Technische Änderung zu RJ45 CabinetLine

- Nummer der Produktänderungsmitteilung:	PCN-PB47-20180213-00-A
- Datum der Veröffentlichung:	13. Februar 2018 / Update 18. Juni 2018
- Revisionsnummer:	B

Alte Version

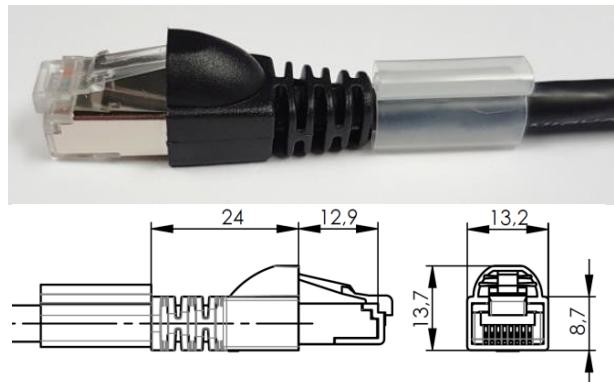
- Die Umspritzung RJ45 Stecker hat ein neues Design und Material (PUR).
- Des Weiteren werden die neuen Patch Kabel auf dem Kabel bedruckt, für eine eindeutige Identifikation der Patch Kabel nach der Installation.
- Hinsichtlich der technischen Anforderungen erfüllt die neue CabinetLine die gleichen Tests wie die alte Version.
- Weiterhin können farbliche Abweichungen auftreten.

Verbesserung der Handhabung des Rastnasenschutzes, insbesondere bei niedrigeren Temperaturen.
